דו"ח בדיקת תאימות · תקינה ישראלית

DigitalHub RWTH Aachen

16/07/2026	תאריך הפקה
TB-20260716-5B4C	מזהה מסמך
תקינה ישראלית (ת"י + תקנות התכנון והבנייה)	סמכות שיפוט
11 תקנים · 78 ממצאים	היקף הבדיקה
3 אי-התאמות (28 רכיבים) 5 אזהרות 8 לאימות (27 רכיבים) 18 עברו	שורה תחתונה
כל הפניה מאומתת מול מקור רשמי ✓	אימות ציטוטים
https://tofesbim.com/verify/oMwtNfs4bloJNbLMYy3j2Q	אימות מקוון

מדרגה — יחס שלח-רום גבוה מהארגונומיה התקנית

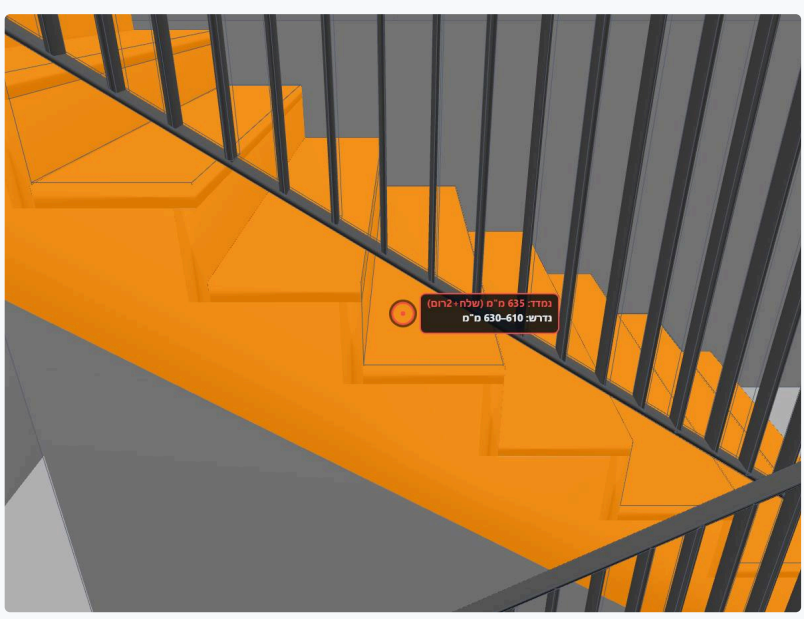
מקור: ת"י 1918 חלק 3.1 (נגישות הסביבה הבנויה: פנים הבניין), סעיף 2.7.2 ה (הערה – נוסחת שלח+2רום) · רמת בדיקה: מדידה ישירה

נמדד במודל – החריגה הגבוהה

635 מ"מ (שלח+2רום)

ב-6 רכיבים

דרישת התקן

610-630 מ"מ

#	רכיב	קומה	נמדד
1	Fertigbetontreppe:Treppe:2421041 Run 1	B01_OKRD	635 מ"מ (שלח+2רום)
2	Fertigbetontreppe:Treppe:2421041 Run 2	B01_OKRD	635 מ"מ (שלח+2רום)
3	Fertigbetontreppe:Treppe:2423887 Run 1	B01_OKRD	635 מ"מ (שלח+2רום)
4	Fertigbetontreppe:Treppe:2423887 Run 2	B01_OKRD	635 מ"מ (שלח+2רום)
5	Zusammengebaute Treppe:Treppe:2424673 Run 1	E00_OKRD	635 מ"מ (שלח+2רום)
6	Zusammengebaute Treppe:Treppe:2424673 Run 2	E00_OKRD	635 מ"מ (שלח+2רום)

2	לכוון את יחס רום-שלח (נוסחת בלונדל 610-630 מ"מ)	שינוי ערך	בתכנון: עדכון מודל	בתכנון: ימים בביצוע: 1-2 שבועות	✓
	היחס 2×רום + שלח חורג מהתחום הנוח להליכה. הפתרון: כוון משולב – הקטנת הרום (הוספת מדרגה) או הארכת השלח, עד שהנוסחה נכנסת לתחום. בשלב התכנון: עדכון גאומטריית הגרם במודל. בביצוע: פירוק ויציקה מחדש של המהלך.		בביצוע: 15,000-ש 30,000 למהלך

רוחב מסדרון צר מהנדרש לדרך נגישה

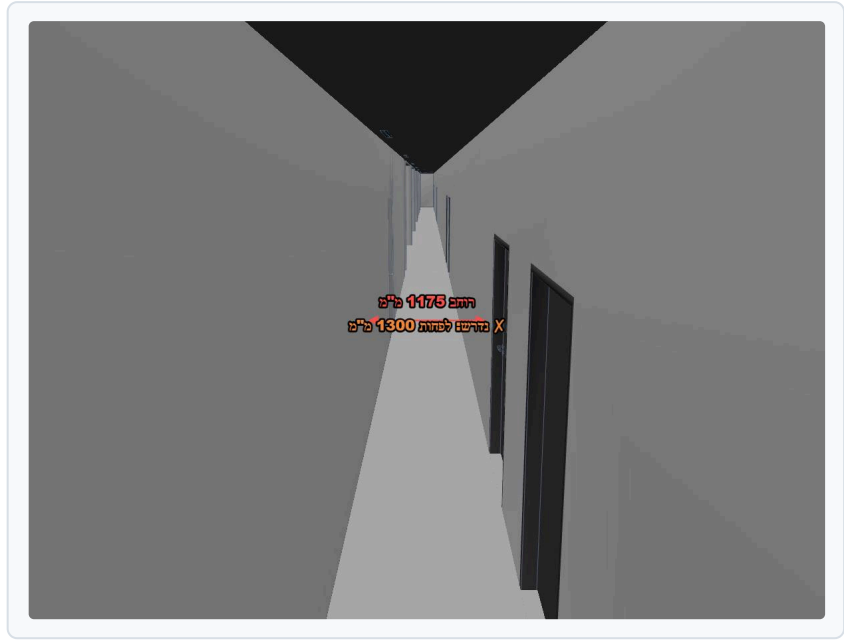
מקור: ת"י 1918 חלק 3.1 (נגישות הסביבה הבנויה: פנים הבניין), סעיף 2.5.2.1 - רמת בדיקה: מדידה ישירה

1099 מ"מ (מקטע)

לפחות 1300 מ"מ

#	רכיב	קומה	נמדד
1	Eingangsbereich / Flur	E00_OKRD	1099 מ"מ (מקטע)
2	Flur - OG	E01_OKRD	1100 מ"מ (מקטע)
3	Fluchtflur Ost	E00_OKRD	1175 מ"מ (bbox)
4	Fluchtflur West	E00_OKRD	1175 מ"מ (bbox)

חלופה	סוג	עלות	זמן	אישור יועץ
1 הפעלת חריג תקנות התכנון (פרוזדור לפחות 90 ס"מ עם הרחבות)	מסלול תאימות חלופי	ש-3,000 6,000 עבודת תכנון	1-2 שבועות	✓
2 להרחיב את המסדרון על חשבון חדרים סמוכים	הזזה מרחבית	ש-800 1,500 למ"ר קיר מוזז	5-10 ימים	—

3	לשנות מיקום מסדרון – לדחוס פונקציות לצד אחד	הזזה מרחבית	שטח-40,000 90,000	3-6 שבועות	✓
---	---	-------------	----------------------	------------	---

שינוי תכנית הקומה כך שהחדרים בצד אחד יקטנו ב-30 ס"מ כדי להרחיב את המסדרון. פעולה זו משמרת את שטח החדרים הכולל אך משנה את פרופורציות הקומה. מומלץ בעיקר בבניינים בתכנון מוקדם לפני ביצוע.

מזקף ראש בחדר (סעיף 2.03(ב))

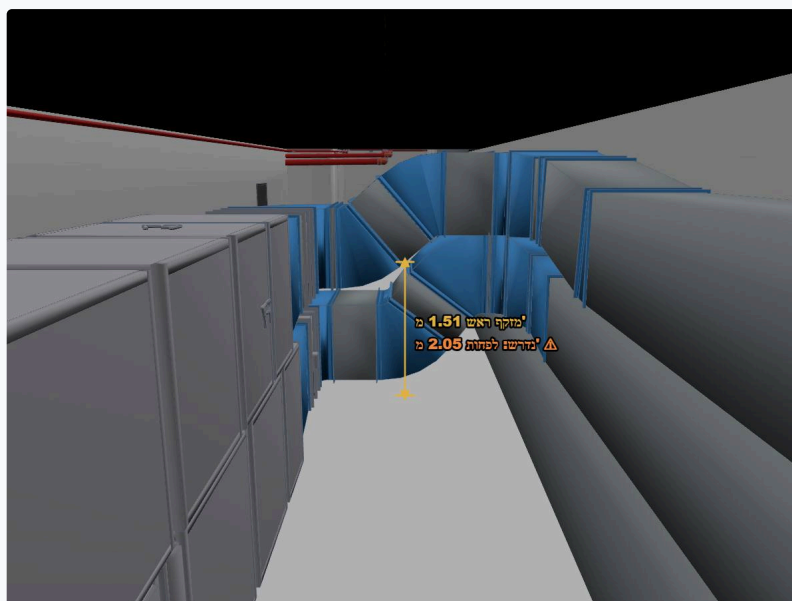
מקור: תקנות התכנון והבנייה תש"ל-1970, סעיף 2.03(א)+(ב) · קומה B01_OKRD · רכיב RLT-Raum · רמת בדיקה: מדידה ישירה

1.51 מ'

לפחות 2.05 מ'

מזקף ראש 1.51 מ' מתחת ל«מערכת (קובץ דיסציפלינה)» בחדר שירות «RLT-Raum» – פחות מהגובה 2.05 מ' של סעיף 2.03. מותר גובה נמוך רק על השטח העודף על מינימום סעיף 2.04 (קורות/כוכים) – לאימות מול האדריכל.

חלופה	סוג	עלות	זמן	אישור יועץ
1	להסיט את הרכיב/המערכת החוסמים את הגובה החופשי	הזזה מרחבית	בתכנון: עדכון מודל בביצוע: דורש תמחור פרטני	–
2	שינוי קונסטרוקטיבי (הגבהת קורה / הנמכת מפלס)	שינוי ערך	דורש תמחור פרטני (תלוי קונסטרוקציה)	✓

מכשול תלוי מתחת למהלך מדרגות (ת"י 1918 חלק 1 §2.9.1)

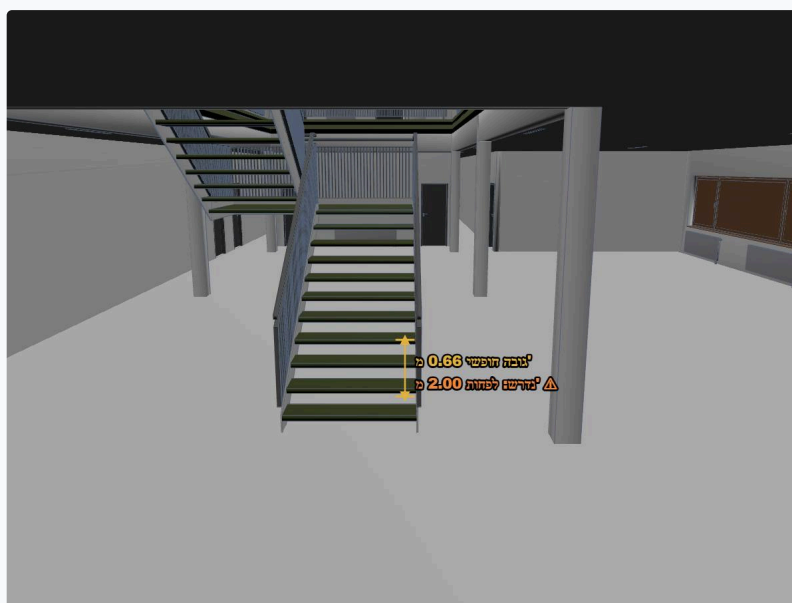
מקור: ת"י 1918 חלק 1 (נגישות הסביבה הבנויה: פנים הבניין), סעיף 2.9.1 (מכשולים בדרך – גובה חופשי) · קומה E00_OKRD · רכיב Eingangsbereich / Flur · רמת בדיקה: מדידה ישירה

0.66 מ'

לפחות 2.00 מ' או מחסום

מהלך המדרגות «Zusammengebaute Treppe:Treppe:2424673 Run 1» יורד מעל «Eingangsbereich / Flur» ומשאיר גובה חופשי של 0.66 מ' – פחות מ-2.00 מ'. סעיף 2.9.1 דורש מחסום הניתן לאיתור במקל נחייה (תחתיתו עד 30 ס"מ, פניו העליונים לפחות 55 ס"מ מפני הדרך) סביב האזור שמתחת למהלך – יש לוודא שמחסום או סגירה מתוכננים שם.

חלופה	סוג	עלות	זמן	אישור יועץ
1 להוסיף מחסום/מעקה מתחת למהלך (עד גובה 2.10 מ') החלל שמתחת למהלך פתוח להליכה בגובה נמוך מ-2.10 מ' – נדרש מחסום, מעקה או ריהוט קבוע שמונע כניסה לאזור הנמוך (ת"י 1918 ס' 2.9.1), או סגירת החלל (ארון/מחיצה). בשלב התכנון: הוספת האלמנט במודל.	תוספת רכיב	בתכנון: עדכון מודל בביצוע: דורש תמחור (מחסום/מחיצה)	בתכנון: שעות בביצוע: ימים	–

מעקה — ייתכן שנדרש 105 ס"מ (מרפסת/הפרשי גובה)

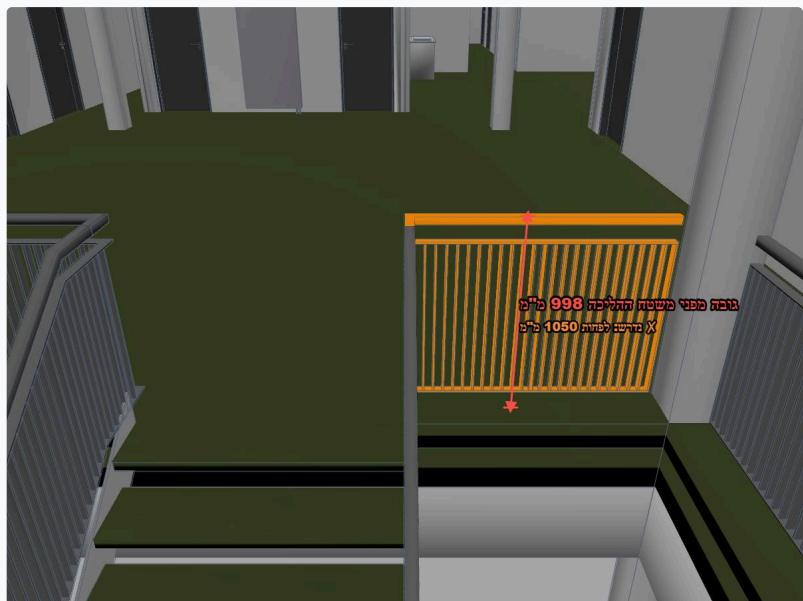
מקור: ת"י 1142 (מעקים ומסעדים), סעיף 7.2.4 - קומה E01_OKRD - רכיב Geländer:Vertikale Stäbe mit Handlauf:2418060
רמת בדיקה: מדידה ישירה

נמדד במודל
1000 מ"מ

דרישת התקן
לפחות 1050 מ"מ (אם מרפסת/הפרש
גובה)

7 מעקות (על משטח, סיווג מיקום לא ודאי) בגובה 1000 מ"מ – עוברים את סף המדרגות (900) אך מתחת ל-1050 מ"מ הנדרש במרפסות, גגות ובמקומות עם הפרשי גובה (סעיף 7.2.4). אם המעקה נמצא לאורך מרפסת/פתח/הפרש גובה – יש לוודא 105 ס"מ.

חלופה	סוג	עלות	זמן	אישור יועץ
1 להגביה את המעקה לגובה התקני	שינוי ערך	בתכנון: בתכנון: מודל בביצוע: דורש תמחור לפי מ"א	בתכנון: ימים בביצוע: ימים	✓
גובה המעקה נמוך מהנדרש (נמדד 1000 מ"מ). בשלב התכנון: עדכון גובה המעקה במודל. בביצוע: הגבהה ע"י פס-יד נוסף או החלפת המעקה – לפי פרט מאושר של יצרן.

5. ת"י 1212 + ת"י 1001 חלק 2.1/2.2 + תקנות התכנון לאימות

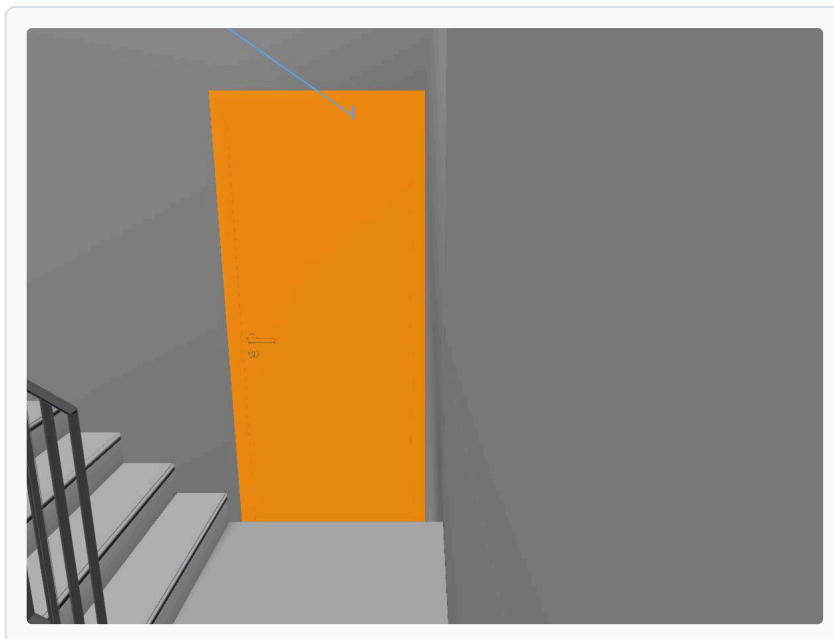
מקור: ת"י 1212 + ת"י 1212 + ת"י 1001 חלק 2.1/2.2 + תקנות התכנון (בטיחות אש: בקרת עשן בבנייני מגורים עד 13 מ') - רמת בדיקה: מדידה ישירה

רכיבים שנבדקו			דרישת התקן	
17			לפחות EI30 דקות	
נמדד	קומה	חלל	רכיב	#
לא מולא במודל	E00_OKRD	חדר מדרגות	TU DF 1 - Fluchttüre Endausgang:EN 179 - ML - 1010 x 2250:2421088	1
לא מולא במודל	E00_OKRD	חדר מדרגות	TU DF 1 - Fluchttüre Endausgang:EN 179 - ML - 1010 x 2250:2421089	2
לא מולא במודל	E00_OKRD	פיר מעלית	TU Durchgang:DL - 1200 x 2100:2421090	3
לא מולא במודל	E00_OKRD	חדר מדרגות	TU DF 1 - Fluchttüre Endausgang:EN 179 - ML - 1010 x 2250:2423930	4
לא מולא במודל	E00_OKRD	חדר מדרגות	TU DF 1 - Fluchttüre Endausgang:EN 179 - ML - 1010 x 2250:2423931	5
לא מולא במודל	E00_OKRD	פיר מעלית	TU Durchgang:DL - 1200 x 2100:2423932	6
לא מולא במודל	E01_OKRD	חדר מדרגות	TU DF 1 - Fluchttüre Endausgang:EN 179 - ML - 1010 x 2250:2426178	7
לא מולא במודל	E01_OKRD	חדר מדרגות	TU DF 1 - Fluchttüre Endausgang:EN 179 - ML - 1010 x 2250:2426180	8
לא מולא במודל	E01_OKRD	פיר מעלית	TU Durchgang:DL - 1200 x 2100:2426586	9
לא מולא במודל	E01_OKRD	פיר מעלית	TU Durchgang:DL - 1200 x 2100:2426588	10

לא מולא במודל	B01_OKRD	חדר מדרגות	TU DF 1 - Rahmenstock flächenbündig:DL - 1000 x 2000:2432934	11
לא מולא במודל	B01_OKRD	חדר מדרגות	TU DF 1 - Rahmenstock flächenbündig:DL - 1000 x 2000:2432938	12
לא מולא במודל	B01_OKRD	חדר מכונות/טכני	TU DF 1 - Rahmenstock flächenbündig:DL - 1000 x 2000:2432971	13
לא מולא במודל	B01_OKRD	חדר מכונות/טכני	TU DF 1 - Rahmenstock flächenbündig:DL - 1000 x 2000:2433295	14
לא מולא במודל	B01_OKRD	חדר מכונות/טכני	TU DF 1 - Rahmenstock flächenbündig:DL - 1000 x 2000:2434320	15
לא מולא במודל	B01_OKRD	חדר שירות טכני	TU DF 1 - Rahmenstock flächenbündig:DL - 1000 x 2000:2434549	16

#	רכיב	חלל	קומה	נמדד
17	TU DF 1 - Rahmenstock flächenbündig:DL - 1000 x 2000:2434619	חדר מכונות/טכני	B01_OKRD	לא מולא במודל

חלופה	סוג	עלות	זמן	אישור יועץ
1	להזין את דירוג האש/עשן בפרמטרי הדלת במודל אם הדלת המתוכננת אכן עמידת-אש, הנתון פשוט חסר במודל: יש להזין את הדירוג (למשל EI30) בפרמטר FireRating של הדלת, מגובה במסמך היצרן, ולייצא מחדש. הבדיקה תעבור אוטומטית בריצה הבאה.	שינוי ערך	ללא עלות ביצוע – עדכון מודל	שעות –
2	חוו"ד יועץ בטיחות-אש: האם נדרש דירוג בדלת זו לא כל דלת חייבת דירוג – הדרישה תלויה במיקום הדלת בתכנית הבטיחות (אגף-אש, חדר-מדרגות מוגן, פיר). יועץ הבטיחות קובע את הדרישה הפרטנית לפני החלפה מיותרת.	מסלול תאימות חלופי	במסגרת ריטיינר יועץ האש	ימים ✓
3	לתכנן דלת אש מתועדת (EI30/EI60) בפתח זה החלפת הדלת המתוכננת בדלת אש בעלת תו-תקן ותייעוד יצרן. מחיר שוק לדלת אש חד-כנפית: EI30 ~3,500, EI60 ~4,500 כולל התקנה (סקר מחירונים ציבורי 2026).	תוספת רכיב	~3,500 5,500 לדלת כולל התקנה	1-3 ימים לדלת ✓

אלמנטים המצוירים כמשטח בלבד (ללא עובי) — לידיעה

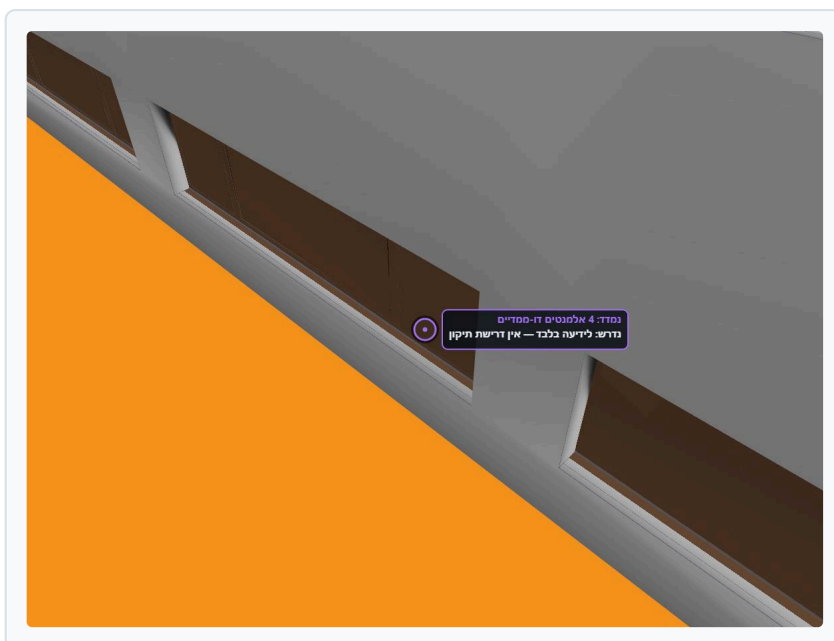
מקור: איכות מודל — חפיפות גאומטריות בין רכיבים · רכיב Unterregion:2439145 · רמת בדיקה: ייעוץ

4 אלמנטים דו-ממדיים

במודל יש 4 אלמנטים שצוירו כמשטח דו-ממדי ולא כגוף מלא (למשל: Unterregion:2439145, Oberfläche:2440033, (Unterregion:2454499). לרוב זה מכונן — פני קרקע, תקרות גרורות או סמלי ציוד — ולכן זו אינה שגיאה. כדאי לדעת: אלמנטים כאלה לא נכללים בחישובי כמויות ובבדיקות נפח.

התנגשות: חיפוי/תקרה X צנרת

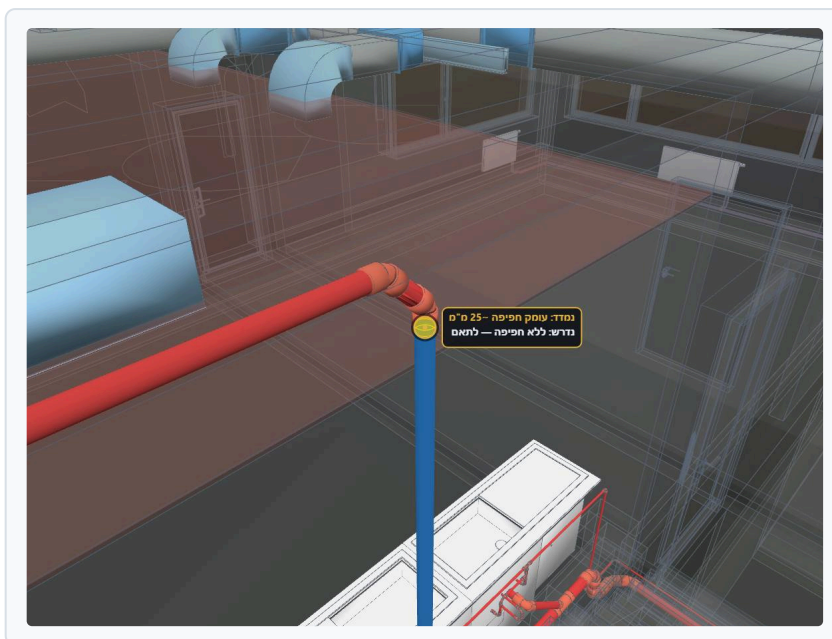
מקור: בדיקת תיאום גאומטרי - לא תקן רשמי - קומה E00_OKRD - רכיב חיפוי/תקרה X צנרת - רמת בדיקה: מדידה ישירה

עומק חפיפה ~25 מ"מ

התנגשות בין צנרת (אינסטלציה) לבין חיפוי/תקרה (אדריכלות) – עומק חפיפה ~25 מ"מ. יש לתאם (שרוול / הזזה / תיאום בין-מערכתי).
